# **PARTIËLE LEGGERWIJZIGING**

## **Kenmerk LEGGER2021-B-01**

### **Nota van Beantwoording en wijziging**

Leggeractualisatie code:	LEGGER2021-B-01
Document nr.:	DMS#1507205
Datum:	25 mei 2021

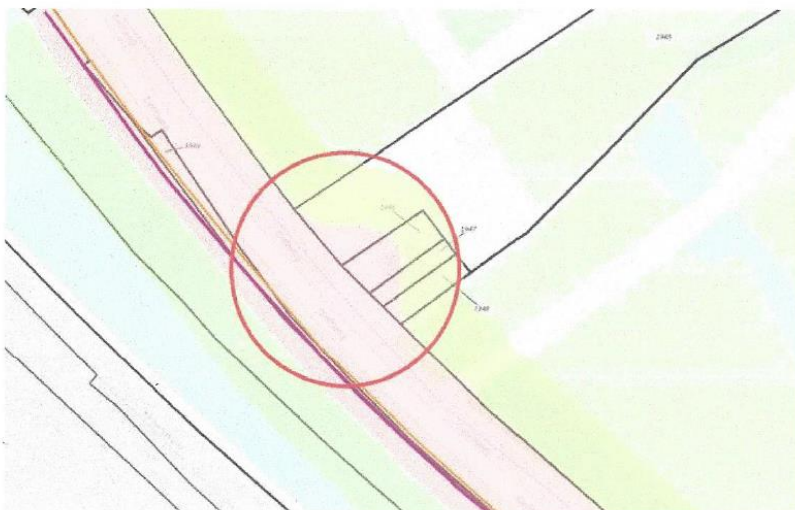
De fundering van onze woning is beschadigd en zal moeten worden vervangen. Vanwege de ongunstige uitstulping in de contour van het waterstaatswerk ligt een gedeelte van onze woning binnen de contouren van de regionale waterkering, waardoor onderhoud aan de fundering niet zonder meer kan worden uitgevoerd.

Nu de maatregelen uit projectplan: Kadeververbetering polder Schieveen langs de Schie (nr. 701740) zijn uitgevoerd dient de vraag zich aan of deze uitstulping nog van belang is, of dat de contour kan worden gecorrigeerd zodat onze percelen niet meer in het waterstaatswerk liggen.

Daaruit volgt het verzoek om de legger overeenkomstig te wijzigen indien dat inderdaad mogelijk wordt geacht.

Delfland heeft naar aanleiding van de zienswijze van de indiener echter wel een nut- en noodzaakafweging gedaan betreffende de genoemde uitstulping van de waterstaatswerkzonering van deze waterkering. De uitkomst hiervan is dat deze lokale uitstulping door Delfland niet noodzakelijk wordt geacht voor de instandhouding van de waterkering op dit moment op deze specifieke locatie. De waterstaatswerkzonering kan gecorrigeerd worden zodat de uitstulping verdwijnt en de breedte van de zone aansluit bij de breedtes van het waterstaatswerk op aanliggende percelen. Hierdoor valt de bebouwing op de percelen van de indiener niet meer in de waterstaatswerkzonering maar in de beschermingszone. De indiener kan hierdoor het genoemde onderhoud aan de beschadigde fundering uitvoeren met minder beperkende voorwaarden vanuit Delfland.

Delfland zal deze correctie van de waterstaatszonering daarom meenemen bij het opstellen van het definitief besluit tot partiële leggerwijziging.
